**REPUBLICA DE CHILE**  
**SERVICIO DE EVALUACION AMBIENTAL**  
**REGION DE LA ARAUCANIA**

**MATERIA:** Pertinencia "DIA Parque Eólico San Gabriel", comuna de Renaico.

**RESOLUCIÓN EXENTA Nº 233/2018**

**Temuco, 22 JUN. 2018**

Figura Ubicación zona de acopio de dovelas y obras asociadas (camino de interconexión). A. Proyecto Original y B. Consulta de pertinencia (Extracto de la Carta 1).

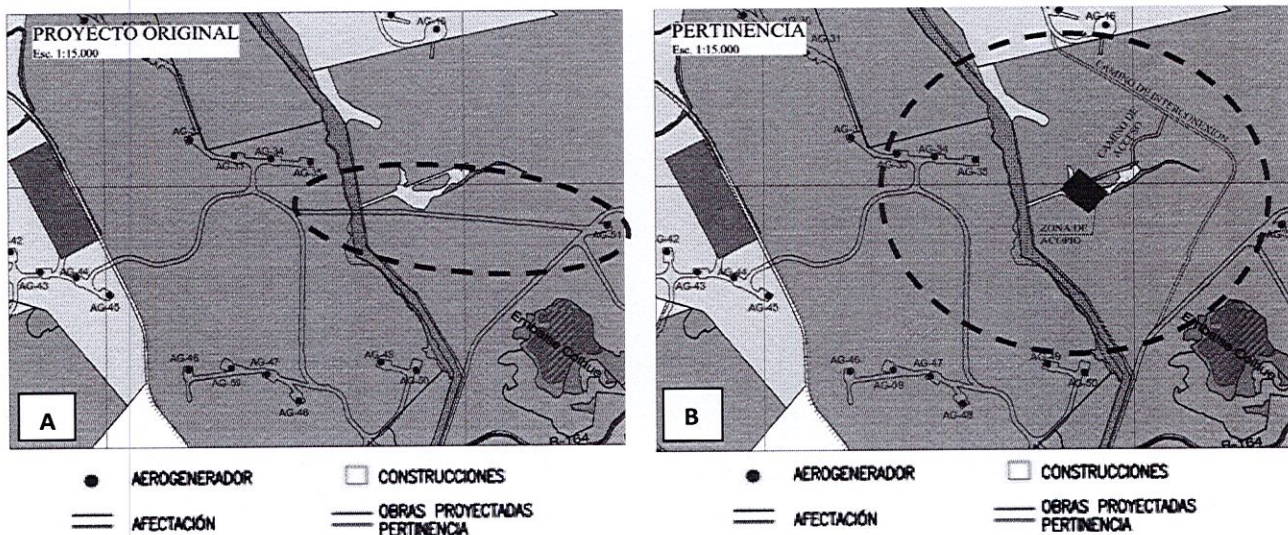
4.1. Incorporación de zona de acopio de dovelas: Se plantea la ampliación de la zona de acopio de dovelas en 3 ha de superficie, lo anterior debido a la necesidad de mejorar la conexión y traslado de las partes constituyentes de la torre (dovelas), hacia el grupo de aerogeneradores al este de la faja de servidumbre de la Línea de transmisión Tolpán – Mulchén, la cual evacúa la energía del Proyecto Original (Figura).

- Camino de interconexión desde AG 16 (Figura 2.B, Lámina 1) (2,3 km de longitud y 3,6 ha de superficie).
- Camino de acceso a Zona de acopio de dovelas (Figura 2.B) (0,6 km de longitud y 0,9 ha de superficie).
- Eliminación de camino de interconexión<sup>1</sup> (1,7 km de longitud y 4,02 ha de superficie) (Figura 2.A).

El camino de interconexión ha sido proyectado (Figura anterior) con una carpeta de rodado de 6 m de ancho, más los sobre anchos necesarios, correspondientes a cortes, terraplenes y/o curvas, con bombeo de 3,5% y cunetas a ambos lados y obras de arte para el manejo de aguas lluvias. Estructuralmente está constituida por una carpeta de rodadura de ripio y una carpeta de subbase de estabilizado, de espesores de 0,18 m y 0,22 m, respectivamente (Lámina 1 en Pertinencia). Cabe señalar que en el área donde se proyectan las modificaciones mencionadas, se identificaron tres unidades de uso actual del suelo (Tabla 5 Pertinencia). De acuerdo a lo indicado en la siguiente Tabla se da cuenta que la superficie total de intervención por la incorporación de la zona de acopio de dovelas será de 7,61 ha, siendo las unidades de Plantación forestal (39,82%), Matorral (31,41%) el uso de suelo dominante en esta área.

- La nueva superficie asociada al acopio de dovelas, es una fase de carácter transitorio donde la condición de recuperación del terreno por efectos de compactación deberá realizarse bajo las mismas condiciones aprobadas ambientalmente.

Figura cambio del trazado del camino proyectado que involucra a los aerogeneradores AG51 al AG53. A. Proyecto original. B. Consulta de pertinencia (Extracto Carta 2).

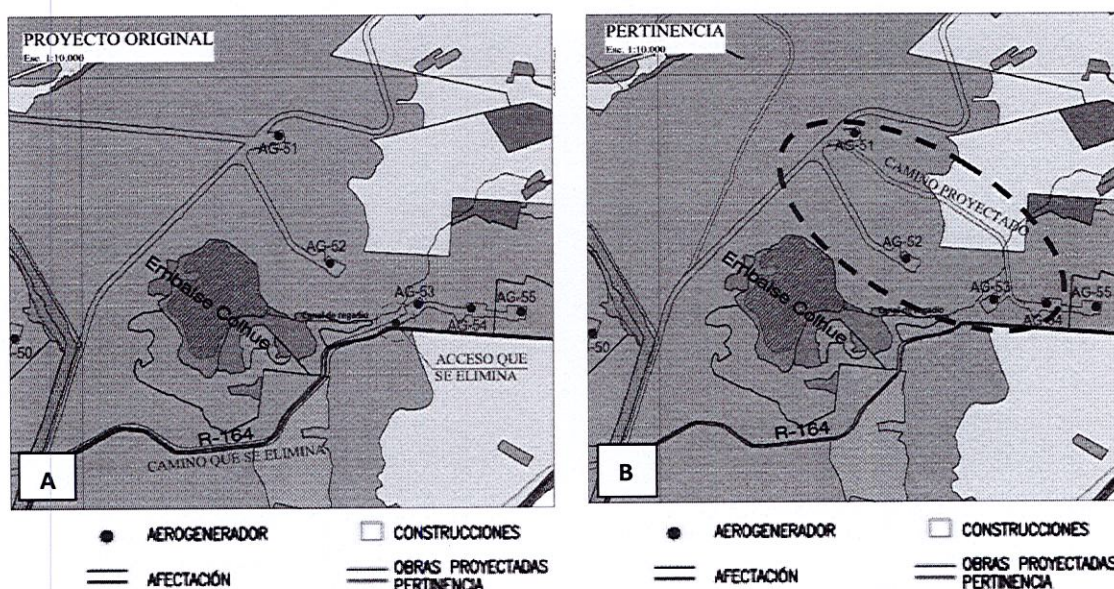
El cambio de trazado del camino proyectado (1,0 km de longitud y 2,3 ha de superficie), que se origina desde el AG 51 (Siguiendo Figura), responde a consideraciones exclusivamente de ingeniería, orientadas a mejorar la conexión entre aerogeneradores para el traslado de las partes constituyentes de la torre (dovelas) desde la zona de acopio de dovelas indicada en esta consulta de pertinencia.

- Eliminación de la intervención en la ruta R-164 (Figura 3.A de la pertinencia) (1,8 km de longitud y 4,57 ha de superficie).
- Eliminación de acceso desde la ruta R-164 al camino de interconexión del Parque eólico (Figura 3. A de la pertinencia), específicamente con el AG-53.
